図 - 2 1次冷却材管内構造物流体振動対策工事

工事概要

サンプルノズル取替前後比較

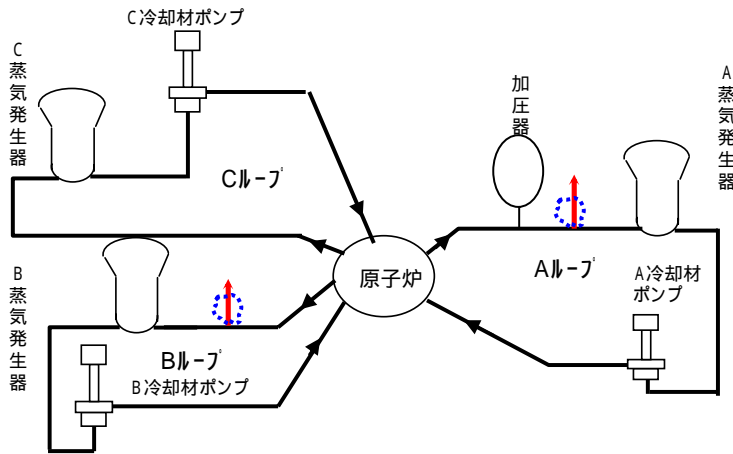
流体振動に関する新しい技術基準を踏まえ、配管内に設置されている円柱状構造物の評価を行った結果、流体振動が発生する可能性がある1次冷却材系統のサンプルノズル2本について、1次冷却系配管への差込部の隙間をなくし、流体振動の発生を回避した剛構造のものと取り替えた。
